那覇広域都市計画下水道の変更
 (沖縄県決定)
 中部第一流域下水道(汚水)
総括図
 縮尺 A1=1/25,000
 A3=nonscale 全1葉のうち 1号

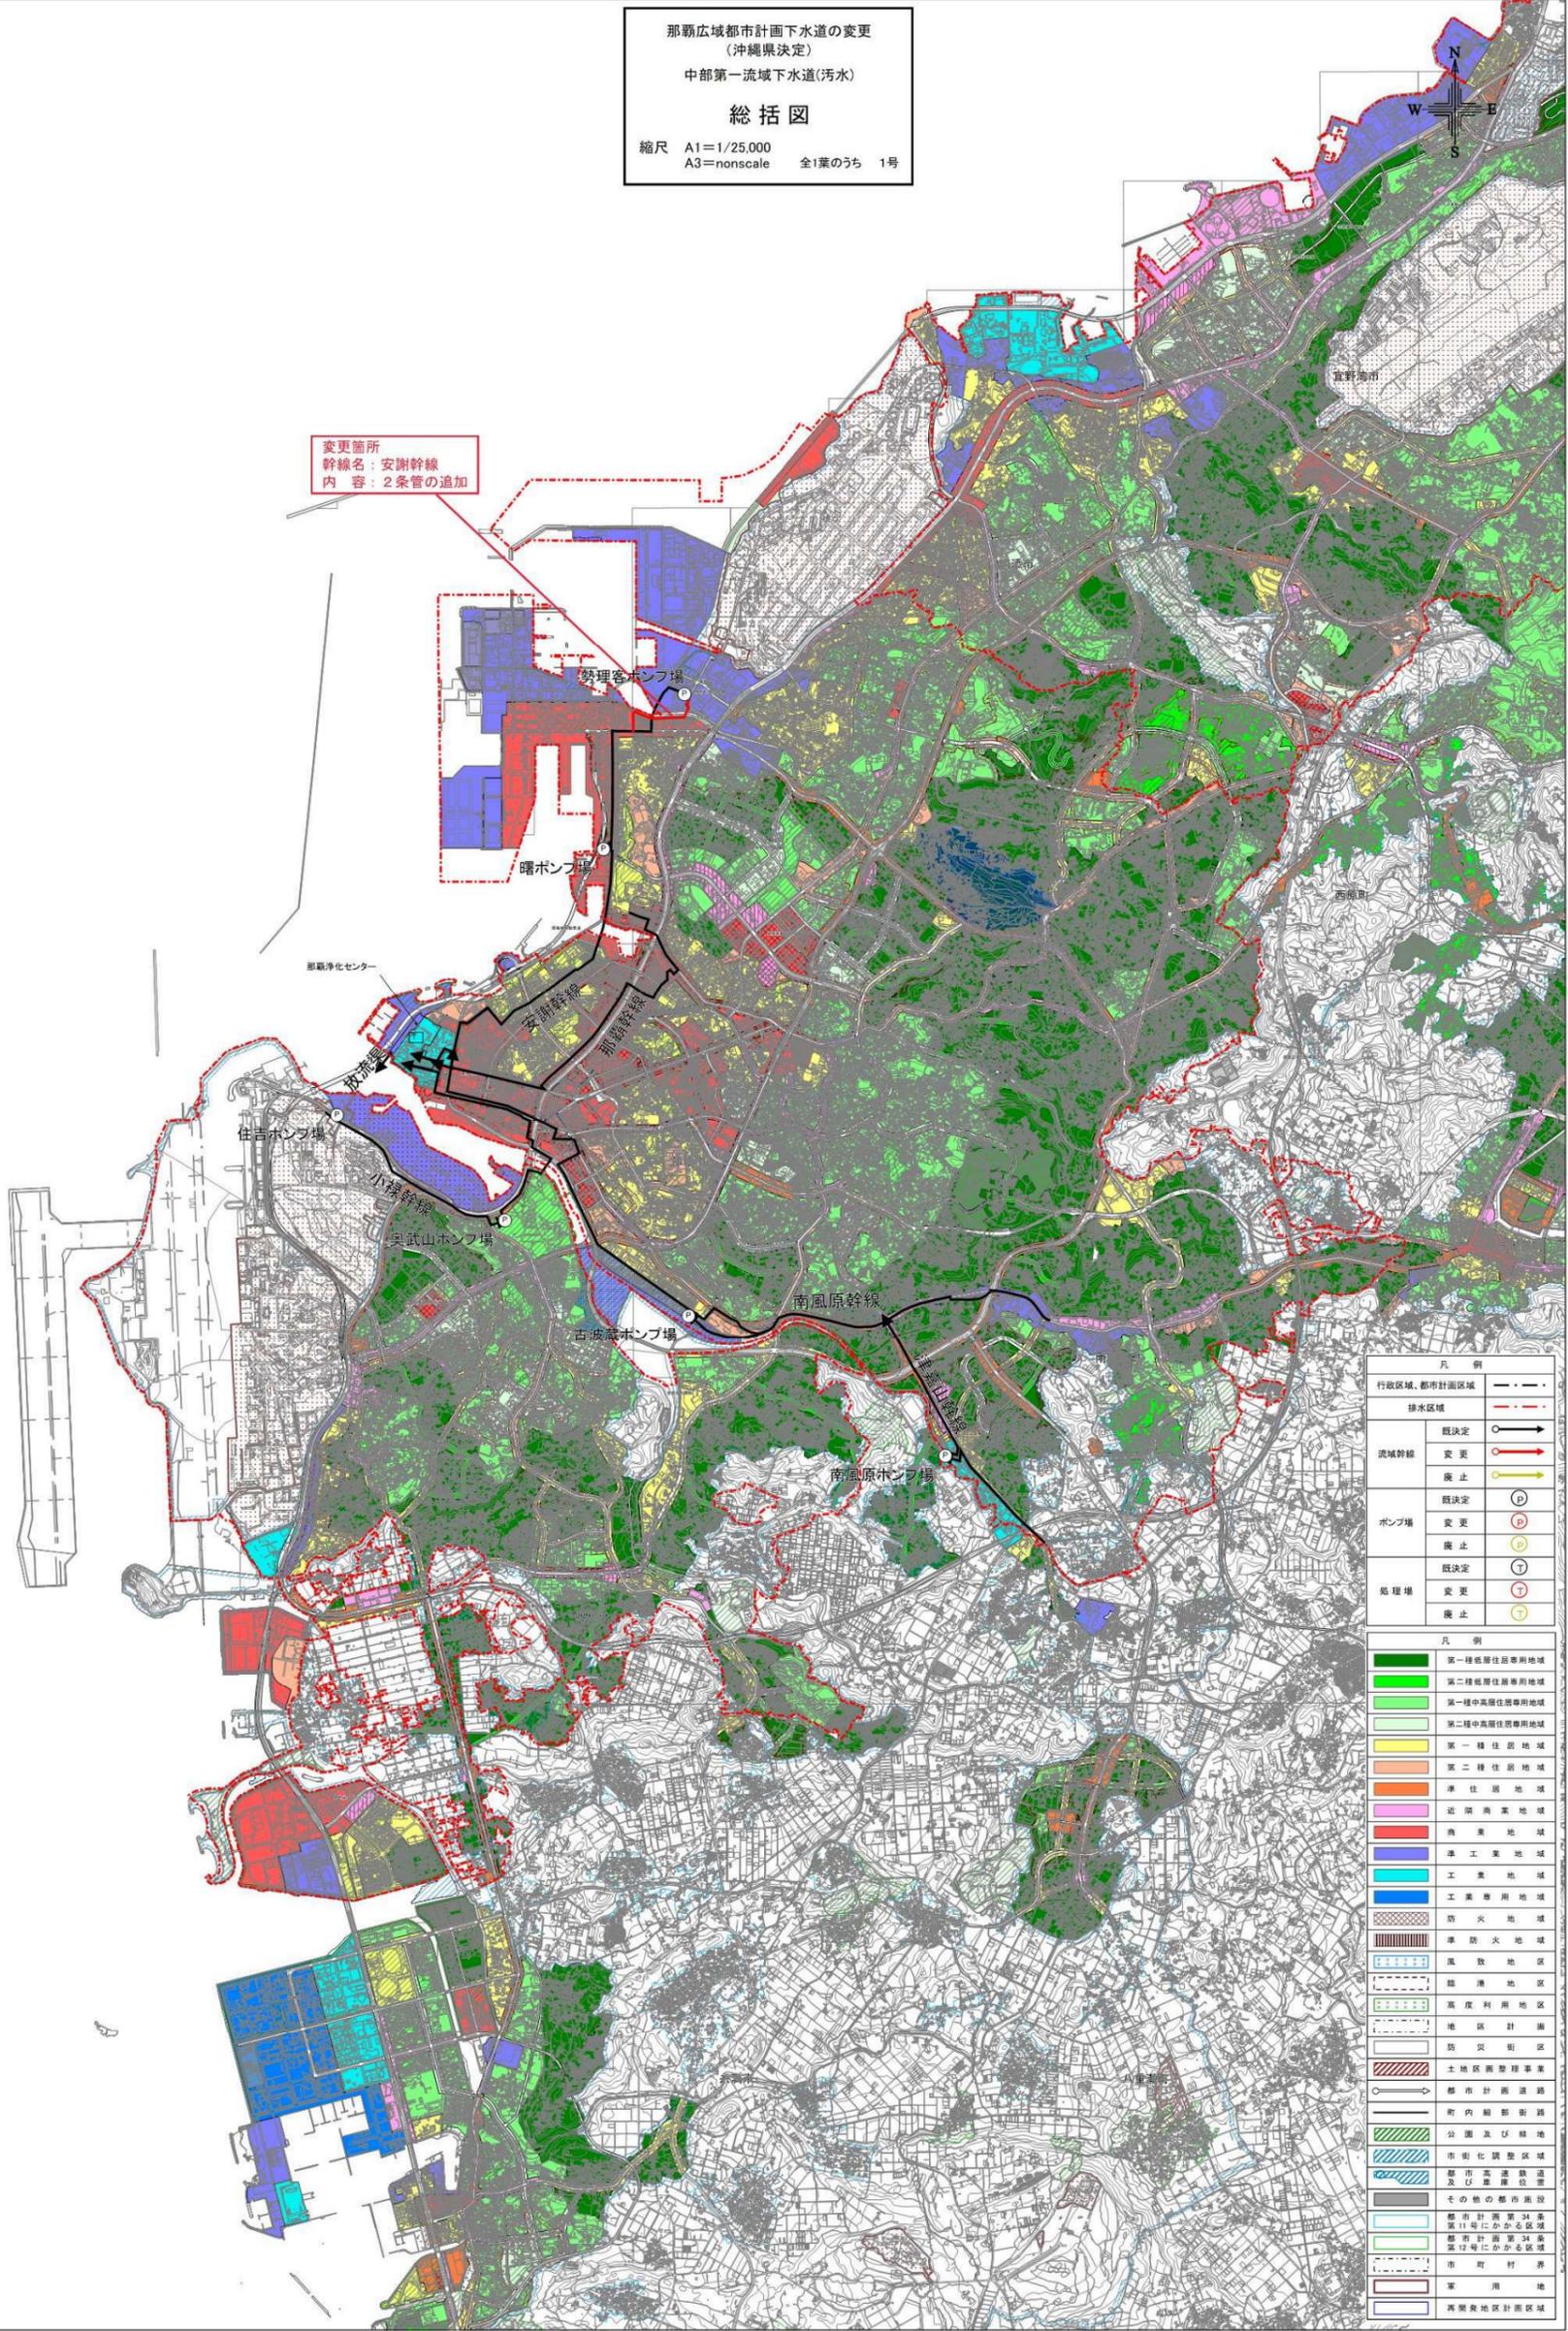
変更箇所
 幹線名: 安謝幹線
 内容: 2条管の追加
